# **Zusammenfassende Erklärung des Marktes Essenbach gemäß § 10a Baugesetzbuch zum Bebauungs- und Grünordnungsplan „Sondergebiet Photovoltaik, südwestlich Mirskofen“**

## **2. Ziel der Aufstellung des Bebauungs- und Grünordnungsplans „Sondergebiet Photovoltaik, südwestlich Mirskofen“**

Abb. 4 aus Begründung

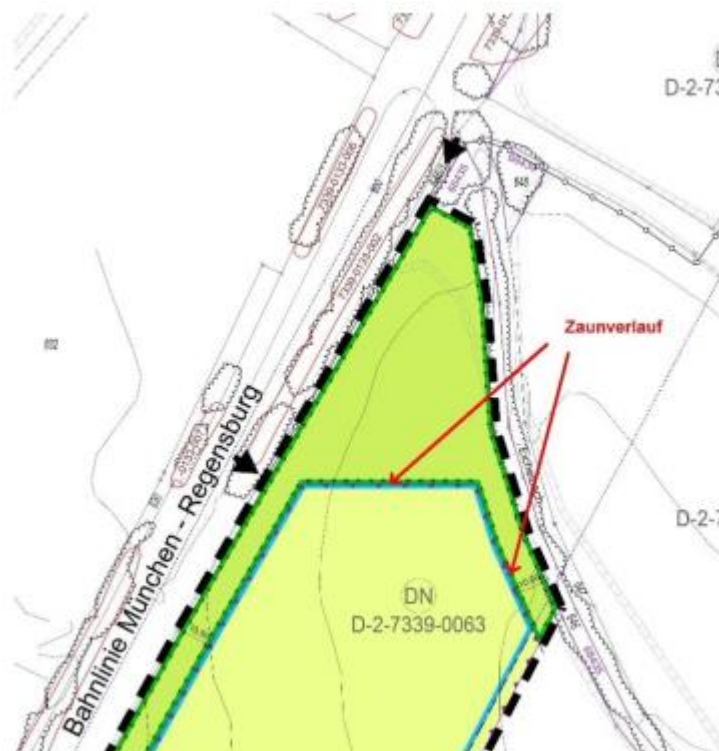
- Der Markt Essenbach nimmt die zustimmende Stellungnahme zur Kenntnis. Eine Änderung der Planung ist nicht veranlasst.
- Der Markt Essenbach nimmt die Stellungnahme zur Kenntnis. Die o.g. Stellungnahme und die weiteren Anforderungen konnten nicht nachvollzogen werden, da weder für das Planungsgebiet noch für die nähere Umgebung Überschwemmungsgebiete laut IÜG verzeichnet oder festgesetzt sind. Lediglich an schmalen Randbereichen wird der Geltungsbereich von wassersensiblen Bereichen tangiert, so dass es hier zu Überlagerungen kommt. Darauf wurde bereits in der Begründung in Kapitel 3.5 und der dortigen Abbildung 4 bereits ausreichend Bezug genommen:

Ein wassersensibler Bereich ist ein Standort, der durch den Einfluss von Wasser geprägt ist und Nutzungen dadurch (z.B. durch über die Ufer tretende Flüsse und Bäche, zeitweise hohem Wasserabfluss oder hoch anstehendes Grundwasser) beeinträchtigt werden können. Dies ist jedoch mit Überschwemmungsgebieten nicht vergleichbar. Zudem ist für die Einfriedung ein Bodenabstand von mind. 15 cm festgelegt, so dass ein Durchfließen von Oberflächenwasser gewährleistet und eine Barrierewirkung weitgehend ausgeschlossen werden kann. Weiterhin befindet sich entlang des westlichen Uferverlaufs des Eichelbachs bereits ein breiter und dichter Ufergehölzsaum (als mögliche bereits bestehende Abflussbarriere), der durch die geplanten anschließenden Ausgleichsmaßnahmen ergänzt wird. Wie aus dem nachfolgenden Planausschnitt des Bebauungsplans ersichtlich, ist im nördlichen Teilbereich die Einfriedung bereits soweit zurückgenommen (entlang Westufer des Eichelbachs 15m!), dass diese außerhalb des wassersensiblen Bereichs liegt:
